CCR-VIA -- COMITATO DI COORDINAMENTO REGIONALE PER LA VALUTAZIONE D'IMPATTO AMBIENTALE

Giudizio n° 4278 **Del** **20/06/2024**
Prot. n° 24/243431 **Del** **13/06/2024**

Oggetto: Realizzazione e costruzione di un impianto di produzione di manufatti e prodotti per l'edilizia, di conglomerati cementizi e bituminosi e per l'utilizzo dei rifiuti per la formazione di rilevati e sottofondi stradali

Tipo procedimento: Verifica di assoggettabilità a VIA ai sensi dell'art. 19 del D.Lgs. 152/06 e ss.mm.ii.

Planimetria ubicazione recettori

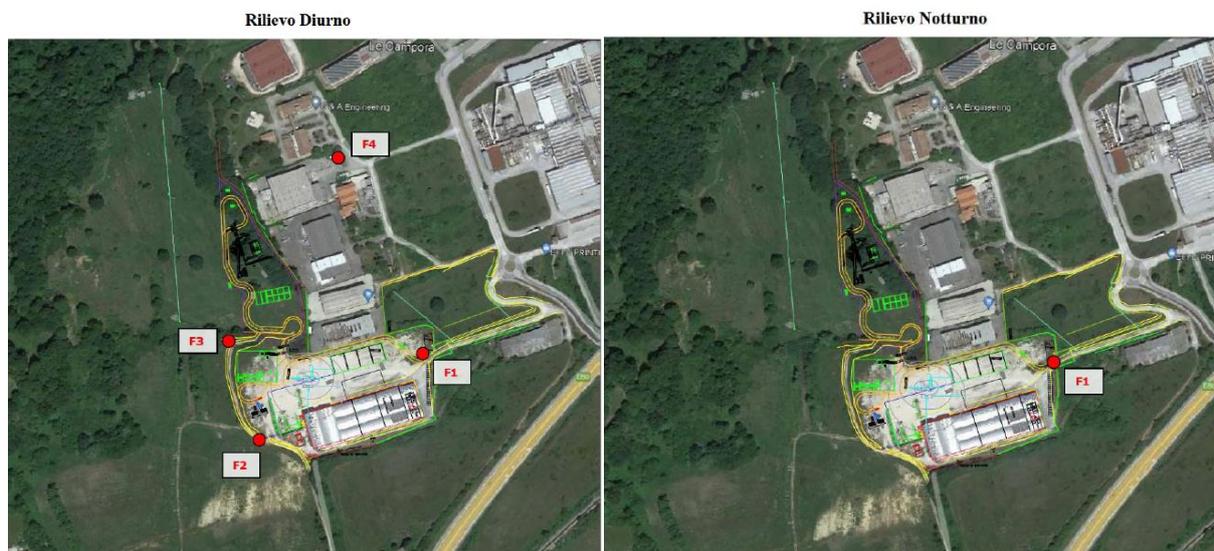
- non è stato individuato, quale recettore potenzialmente sensibile, il vicino SIC IT7110088 "Bosco di Oricola";
- i livelli di immissione stimati risultano rispettare i valori limite assoluti per le aree esclusivamente industriali ed i valori limite assoluti e differenziali per le aree di tipo misto (classe III);

- il ricettore abitativo R1 sembrerebbe insistere in un agglomerato della frazione di Civita di Oricola classificabile in classe I o II;

1. chiarire univocamente la potenzialità massima di trattamento dei rifiuti nonché di produzione degli impianti;
2. aggiornare lo studio previsionale di impatto acustico, riscontrando le problematiche sollevate in premessa e, se del caso, prevedendo un'adeguata barriera acustica, per la quale dovranno essere riportate le caratteristiche fonoassorbenti;

I recettori significativi individuati nell'area di influenza acustica della Ditta sono costituiti da attività industriali, dall'area boschiva e dalle unità abitative poste nelle vicinanze che distano oltre 300 m dal confine dell'area operativa, la maggioranza dei recettori sono localizzati nella Zona Esclusivamente Industriale ad

eccezione del recettore R1 (abitazione) che invece è situato in un'area totalmente o parzialmente edificate. Il recettore R0 rappresenta la vicina area boschiva SIC IT7110088 "Bosco di Oricola".

Nel nuovo studio di impatto acustico viene considerato il recettore R0 area boschiva SIC IT7110088 “*Bosco di Oricola*” e vengono raffrontati gli esiti della modellizzazione acustica allo scenario scaturibile dall’adozione di una classificazione acustica del territorio ai sensi della legge n. 447 del 26 ottobre 1995 da parte del Comune di Oricola, nella simulazione viene applicato al recettore R1 una potenziale classe II. Il Tecnico segnala che l’applicazione di tale classe ad un recettore in adiacenza ad un comparto industriale, come evidenziato nel PRG, risulterebbe comunque un’ipotesi difficilmente verosimile tenuto conto che ai sensi o dell’articolo 4, comma 1, lettera a), della legge n. 447/1995 e dell’art. 2 comma 3 L.R. 23/2007 viene prescritto “...il divieto di contatto diretto di aree, anche appartenenti a comuni confinanti, quando tali valori si discostano in misura superiore a 5 dBA di livello sonoro equivalente ...”. In tale condizione il Recettore R1, appartenerebbe ad un’area di immissione 55/45 dB(A) (giorno/notte) in diretto contatto ad una zona industriale, ricadente almeno in Classe V, caratterizzata da un fattore emissivo 65/55 dB/(A) giorno/notte), superando pertanto il vincolo normativo differenziale di 5 dB(A) nelle zone di contatto propedeutico all’effettiva adozione del Piano.

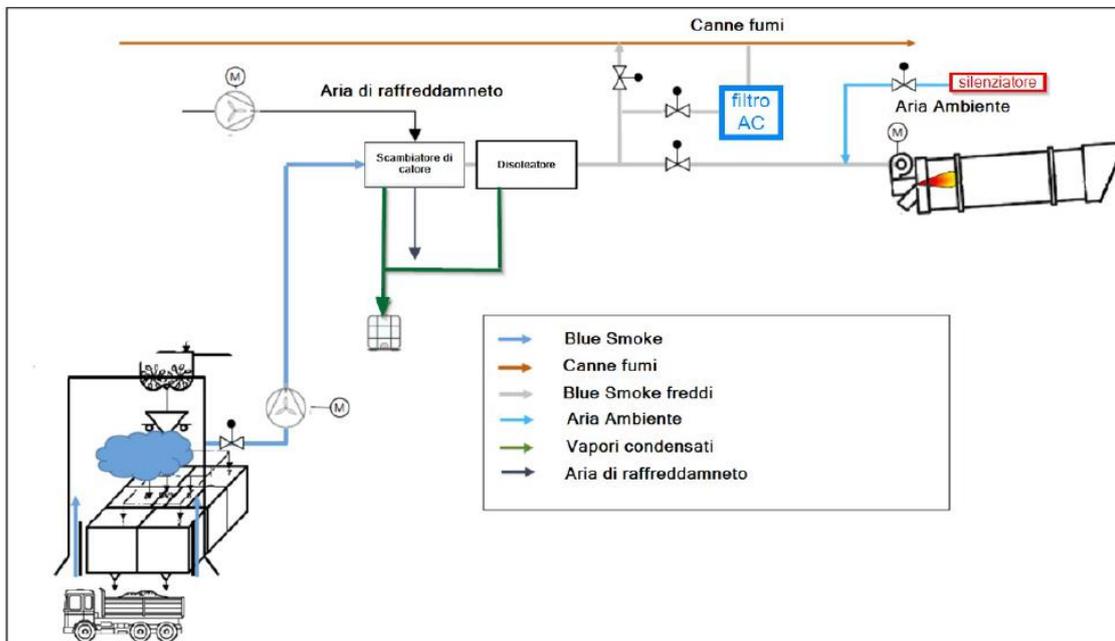
3. proporre l'adozione di un sistema di abbattimento dei Blue Smoke, che sia attivo anche nella condizione di bruciatore spento ed in grado di abbattere efficacemente l'emissione e approfondire l'impatto odorigeno, mediante uno studio diffusionale comprensivo di adeguata caratterizzazione dell'emissione, che dimostri l'accettabilità dell'impatto ai sensi degli "indirizzi per l'applicazione dell'articolo 272-bis del D.Lgs 152/2006 in materia di emissioni odorigene di impianti e attività", approvato con Decreto direttoriale del MASE n.309 del 28/6/2023;

3.1. Proporre l’adozione di un sistema di abbattimento dei Blue Smoke, che sia attivo anche nella condizione di bruciatore spento ed in grado di abbattere efficacemente l’emissione [...]

E’ dichiarato che verrà adottato un sistema che nella condizione di bruciatore spento reindirizza, in automatico, gli aeriformi (i "Blue Smoke") generati durante le fasi di carico del camion dal sistema BST a un sistema di filtrazione a carboni attivi. Di conseguenza tali fumi saranno sottoposti, prima dell’emissione in atmosfera, a tre trattamenti in serie, il primo dei quali è sempre lo scambiatore di calore ed il filtro a tre stadi; il secondo, in alternativa, il sistema BST quando il bruciatore è acceso oppure il filtro a carboni attivi quando il bruciatore è spento; il terzo trattamento a valle di questi, prima del convogliamento a camino (punto di emissione E1), è il filtro a maniche.

Per ciò che riguarda le emissioni generate dalle cisterne di bitume, il Tecnico precisa che verranno installate delle cisterne di bitume con riscaldamento elettrico che possono essere tenute a temperature diverse una dall'altra, di conseguenza una sola (quella dalla quale la pompa di circolazione bitume dalle cisterne all'impianto sta effettivamente pescando) va tenuta alla temperatura di pompabilità, mentre le altre possono essere tenute a temperature anche più basse o addirittura spente. Durante la fase di caricamento della cisterna dall'autocisterna, i gas che fuoriescono dalla cisterna di bitume saranno convogliati all'interno dell'autocisterna stessa; è quindi previsto un circuito che funzioni mediante il sistema di carico cosiddetto "pieno per vuoto e vuoto per pieno". Durante la fase di caricamento, quindi, la valvola fra la cisterna e il filtro a carboni attivi è chiusa, in modo che il filtro a carboni attivi sia temporaneamente escluso dal circuito fra la cisterna e l'autocisterna. Durante la fase di caricamento della cisterna dall'autocisterna è richiesto che le autobotti siano munite di apposita valvola di sicurezza per prevenire sovrappressioni/depressioni. Inoltre gli sfiati naturali dal parco cisterne del bitume saranno trattati in un secondo filtro a carboni attivi, munito di valvole di sicurezza. Il Tecnico asserisce che l'effluente del filtro a carboni attivi è rilasciato in atmosfera come emissione non convogliata e scarsamente rilevante ai sensi dell'art. 272 della Parte V del D.Lgs 152/2006, ricadendo nei casi di cui alla parte prima dell'Allegato IV della Parte V del D.Lgs 152/2006, precisamente al comma 1 lettera "o)" ed inoltre, la soluzione tecnologica adottata viene ritenuta un presidio tale da rendere concretamente non significativa l'emissione di VOC (nonché conseguentemente le emissioni odorigene) associate a questi sfiati;

Il circuito del parco cisterne del bitume è appositamente studiato per consentire agli aeriformi prodotti durante le fasi di ricircolo del bitume nel sistema cisterna-impianto di attraversare il filtro a carboni attivi prima del rilascio in atmosfera.

Figura 1. Posizioni in pianta dei due ricettori (A e B) e delle sorgenti di emissioni diffuse di polveri.

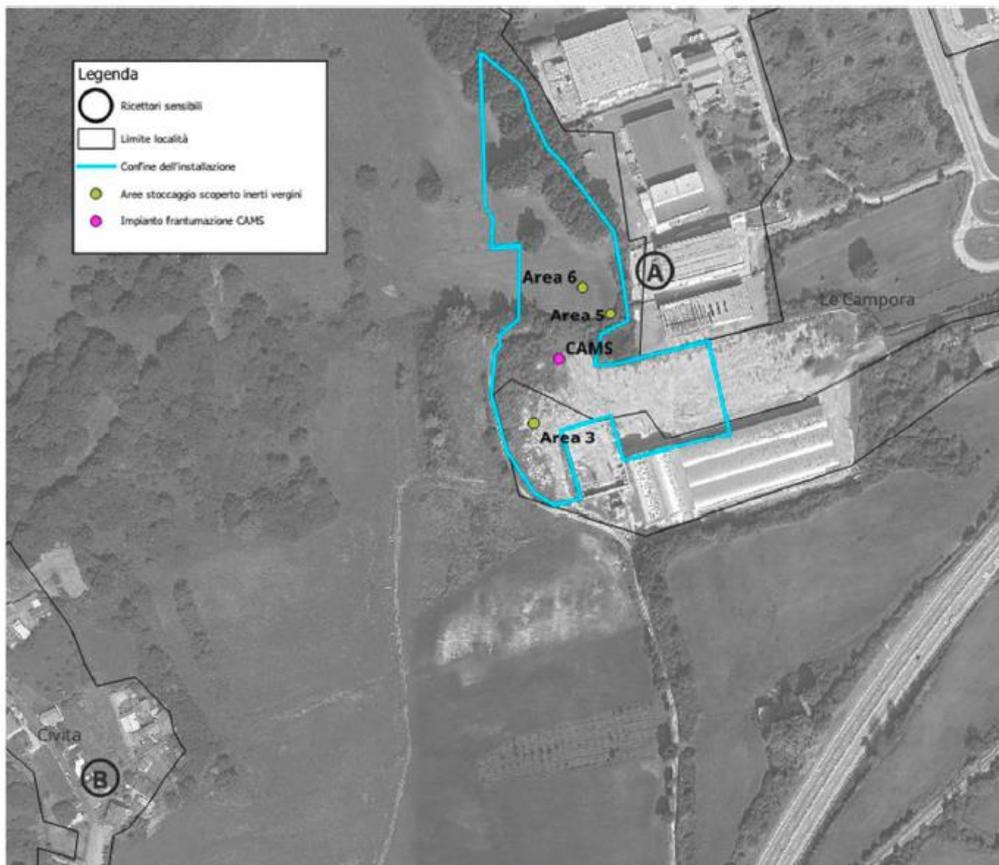
4. approfondire l'impatto generato dalle emissioni diffuse di polveri, tramite una valutazione previsionale;
5. aggiornare il layout dell'impianto prevedendo che tutte le aree di stoccaggio e lavorazione siano impermeabilizzate e dando evidenza dell'adeguatezza del sistema di raccolta delle acque meteoriche.

4. approfondire l'impatto generato dalle emissioni diffuse di polveri, tramite una valutazione previsionale

- l'unica lavorazione capace di generare emissioni di polveri significative dallo stabilimento in esame è la frantumazione realizzata nell'impianto CAMS. Secondo il progetto, l'impianto di frantumazione (CAMS) potrà lavorare fino a 283'500 Mg/anno di rifiuti inerti;

È assertedo che, poiché per entrambi i ricettori la sommatoria dei rapporti E_i/E_T in tabella è inferiore a 1, le emissioni diffuse di polveri dello stabilimento in progetto sono conformi al criterio di valutazione delle Linee Guida.

PLANIMETRIA SUPERFICI IMPERMEABILIZZATE

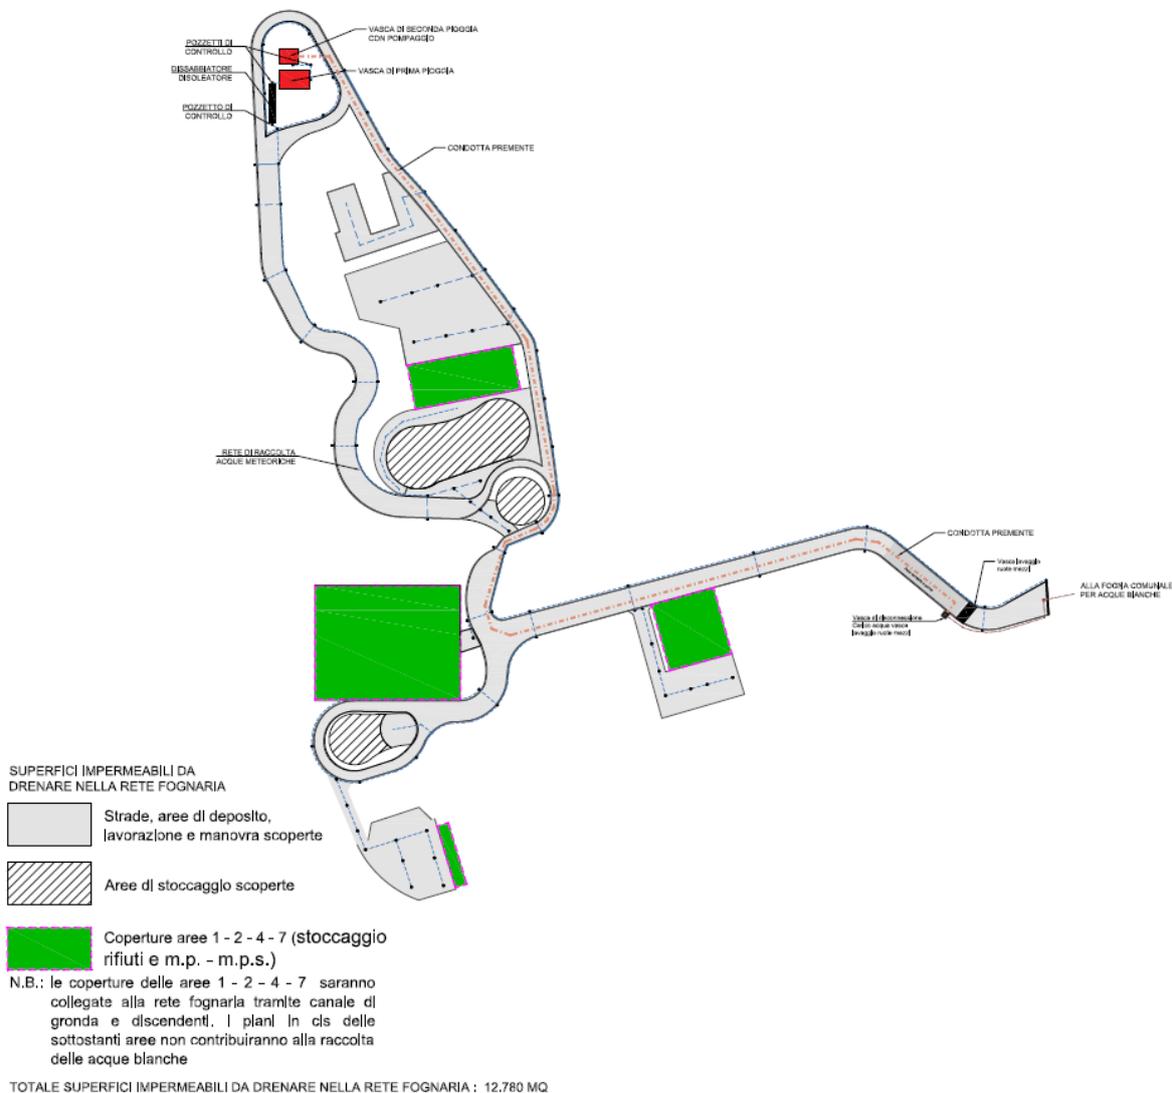
Visto che, in relazione alla protezione della falda, all'interno del layout impiantistico, *Tav. 04 – Planimetria Rifiuti*, vengono indicate come aree impermeabilizzate solo le aree deputate alla viabilità interna;

5. Aggiornare il layout dell'impianto prevedendo che tutte le aree di stoccaggio e lavorazione siano impermeabilizzate e dando evidenza dell'adeguatezza del sistema di raccolta delle acque meteoriche

Il Tecnico asserisce di avere aggiornato i layout dell'impianto con le tavole di progetto relative alle superfici impermeabili e alla raccolta delle acque di pioggia e di dilavamento, inoltre al fine di salvaguardare il suolo e il sottosuolo da possibili contaminazioni derivanti dalle attività meccaniche in movimento, che si svolgeranno all'interno dell'impianto, quali, ad esempio, trasporto, scarico e movimentazione delle materie prime, dei rifiuti non pericolosi e di altri prodotti necessari all'attività dell'impianto, effettuate con camion e pale meccaniche, nonché dalle acque di dilavamento, prevede di impermeabilizzare le aree interessate da tali attività e ancorché i rifiuti non pericolosi non producano acque di scolo, prevede anche di impermeabilizzare il fondo delle aree di stoccaggio delle stesse, che in ogni caso saranno dotate di copertura.

La prima tipologia di area, ovvero la viabilità interna, sarà resa impermeabile tramite la realizzazione di un sottofondo di calcestruzzo dello spessore di 20 cm con stesura di un sovrastante strato di conglomerato bituminoso composto da 7 cm di bynder e 3 cm di tappetino di usura, per uno spessore complessivo di 30 cm.

Le restanti tipologie di area, destinate allo stoccaggio, alla lavorazione dei vari materiali nonché le aree di movimentazione, saranno impermeabilizzate con un sottofondo di calcestruzzo dello spessore di 20 cm.

Tutte le aree sopra descritte saranno dotate di sistema di raccolta delle acque meteoriche e di dilavamento che confluiranno in un idoneo sistema fognario che avrà esito in un bacino di raccolta composto da vasca di prima pioggia e di seconda pioggia.
